Notre réf.: 2C/008/2021, PAP QE 19217/2C

## AVIS

Objet : Avis de la commission d'aménagement

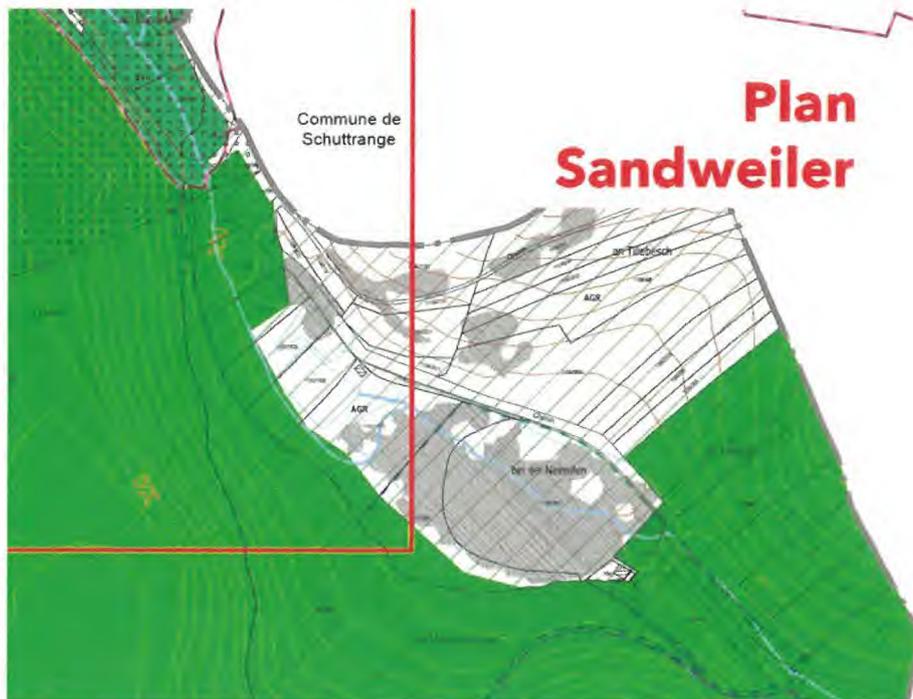
De prime abord, force est de constater que la signature dans la légende de la partie graphique renseignant une zone d'aménagement différé + PAP NQ (extrait ci-dessous) est superfétatoire et partant à supprimer dès lors que des signatures pour chacune de ces zones superposées sont d'ores et déjà définies dans la légende.

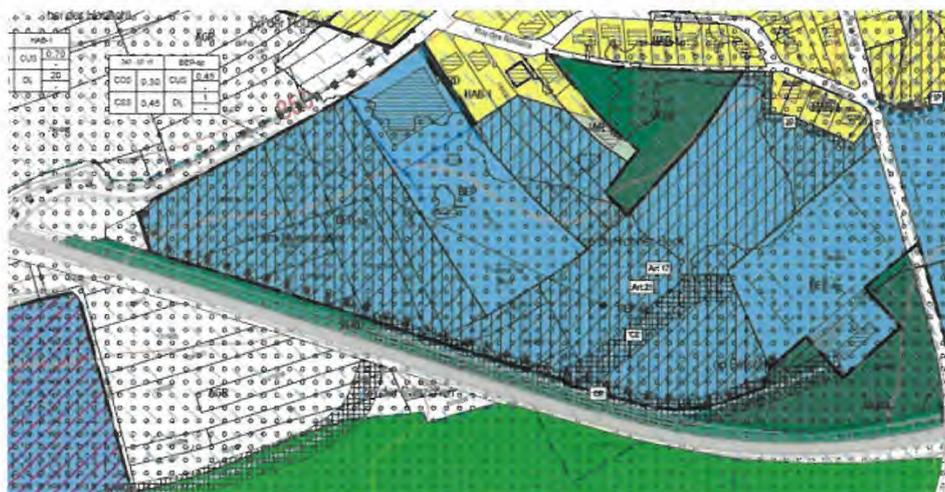
Une partie des tronçons des CR171 et CR185 sont classés en zone forestière [FOR] et font partie d'espaces verts. La commission recommande d'adapter la partie graphique en excluant de ces zones les tronçons des chemins repris qui se trouvent sur une parcelle du domaine public.

Extrait de la partie graphique du projet de PAG

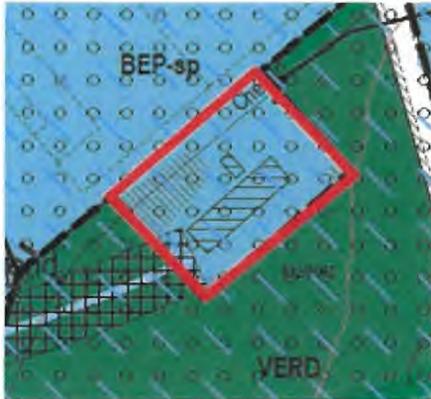
Qui plus est, le projet de PAG désigne une zone de verdure [VERD] le long de la Route nationale du contournement de Sandweiler (extraits ci-dessous). Ladite zone se trouve sur le domaine public du contournement et serait à supprimer.

Partie graphique du projet de PAG

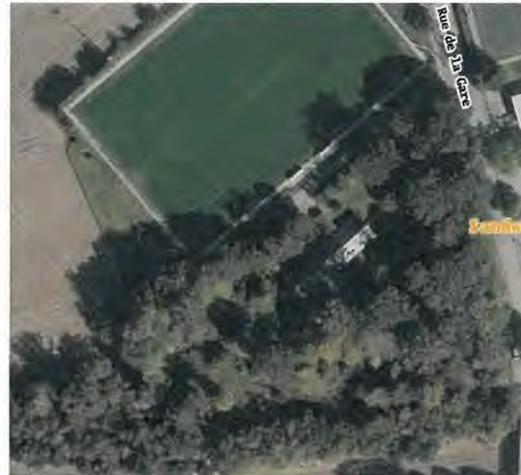
Quant à l'extension du périmètre en vigueur, sis au lieu-dit « *op Bëtschend* », il y a lieu de superposer la rangée d'arbres, identifiée en tant que biotope protégé en vertu de l'article 17 de la loi modifiée du 18 juillet 2018 concernant la protection de la nature et des ressources naturelles, localisée entre le terrain de football et le bâtiment « Scoutshome » d'une zone de servitude « urbanisation – élément naturel / arbre » [EN].

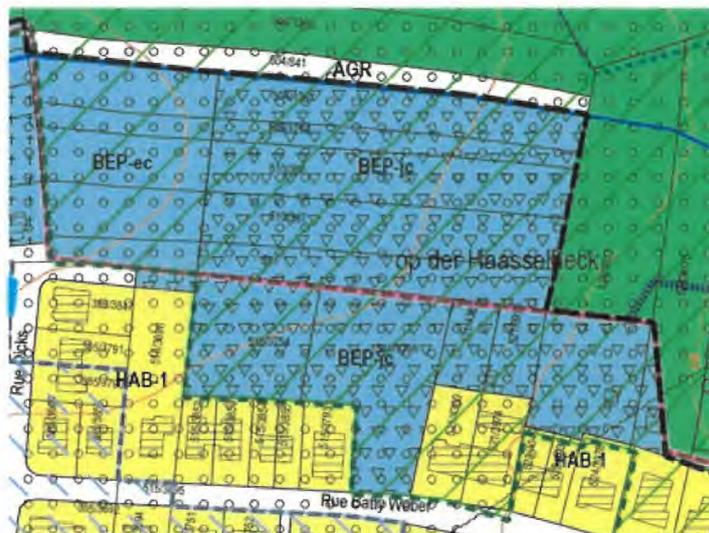
Ensuite, il est à noter que la zone de bâtiments et d'équipements publics – cimetières [BEP-ec] et la zone de bâtiments et d'équipements publics – jardins communautaires [BEP-jc], sises au lieu-dit « *op der Haasselheck* », empiètent sur la zone B de la réserve naturelle « Birelergronn » déclarée zone protégée par le règlement grand-ducal du 6 décembre 1999<sup>1</sup>. Les dispositions de la partie réglementaire du projet de PAG permettent, dans le cas des deux zones, des constructions de moindre envergure. De telles constructions ne sont toutefois pas compatibles avec l'article 4 du règlement précité (« *Dans la partie B sont interdits [...] la construction* »). Il est donc indispensable que les dispositions des zones BEP-ec et de la BEP-jc soient en phase avec le règlement grand-ducal.

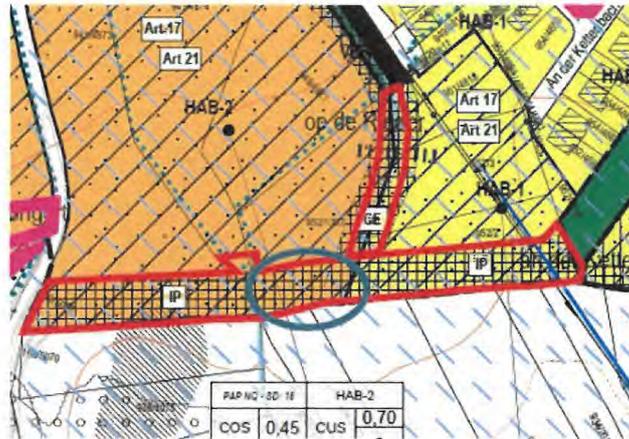
Tout comme les zones des SD 17 [HAB-1] et SD 16 [HAB-1, ZAD], les fonds du SD 18 sont soumis à un risque de crue subite identifiées sont entre autres qui ne doit pas être négligé lors de la planification urbanistique ultérieure. Aux fins de répondre au risque de crue subite ainsi que pour assurer une continuité écologique, la présence du « Wiewerbaach » doit être protégée.

Une zone de servitude « urbanisation - cours d'eau » [CE] est fixée dans le projet de PAG pour l'évacuation des eaux de crues subites ainsi que pour contribuer au maintien des fonctionnalités naturelles du cours d'eau.

Toutefois, il serait judicieux de prévoir ladite servitude [CE] également sur la partie du ruisseau localisée dans la partie méridionale de la zone d'habitation 2 [HAB-2] en lieu et place de la zone de servitude « urbanisation – intégration paysagère » [IP] (encadrement bleu de l'extrait ci-après).
